De: EAU Forages <forages@eau.etat.lu>
Envoyé: vendredi 16 février 2024 10:03
À: GORINI Laurent
Objet: RE: Projet OTAN à Capellen - Géothermie

Suite à votre demande du 31.01.24, veuillez trouver ci-après l'avis des experts de la division des eaux souterraines et des eaux potables ESEP préalable concernant la faisabilité d'un forage pour utilisation d'énergie géothermique.

Subject: Projet OTAN à Capellen - Géothermie

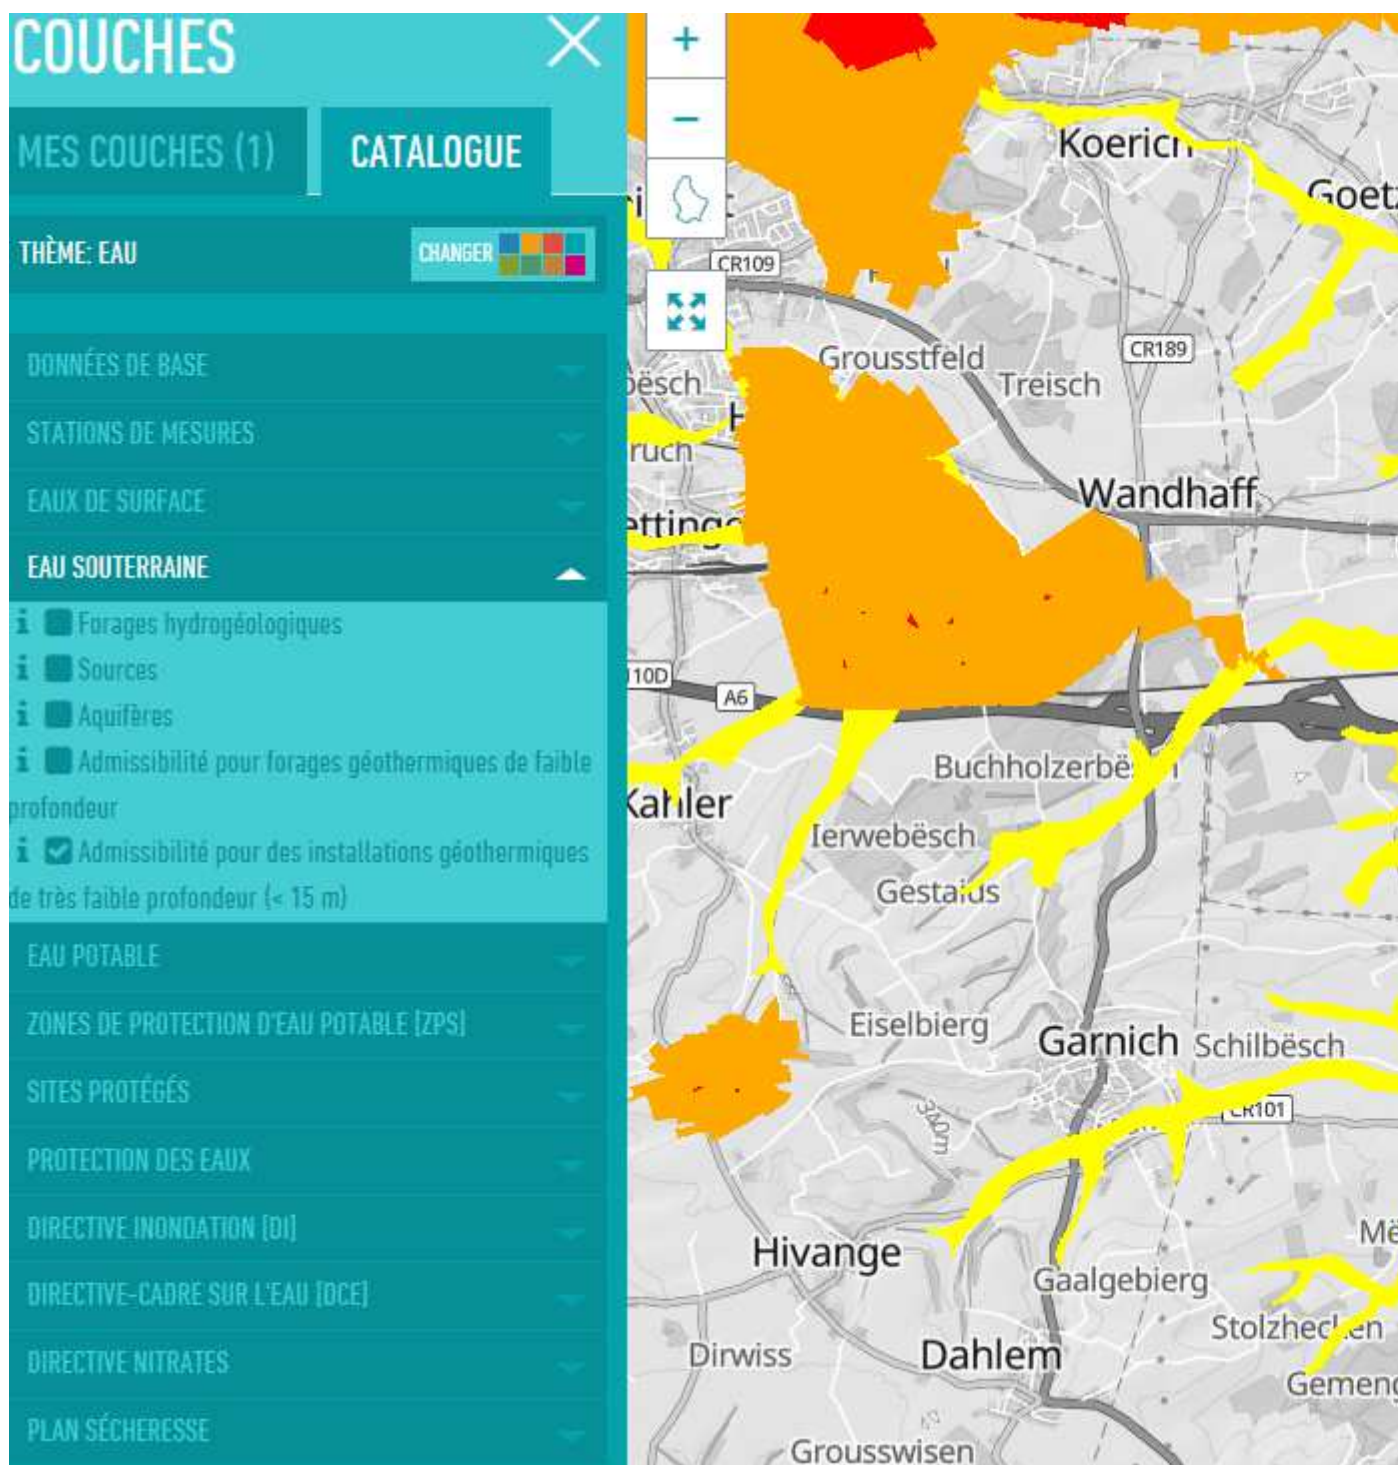
Nous devons construire 2 bâtiments de bureaux et nous souhaitons faire de la géothermie, idéalement 42 forages à 140 mètres

Est-ce que vous pensez que c'est envisageable ? Quelle serait la limite de profondeur ?

Étant donné la configuration géologique dans la zone indiquée (parcelle cadastrale 255 / 806 à Capellen), la profondeur maximale d'un forage ne devra dépasser en aucun cas 130 mètres.
Cette limitation de profondeur est nécessaire afin de protéger la base de la formation aquifère li2.

Le fluide caloporteur pourra être de l'eau pure ou sera à choisir parmi les fluides de la liste 'Wärmeträger Positivliste' pouvant être consultée sous le lien suivant:
<https://www.lawa.de/Publikationen-363-Waermetraeger,-Erdwaerme-.html>
étant classés comme 1 dans la catégorie WGK mais par contre présentent 0 dans la catégorie 'Additive % WGK 1'.
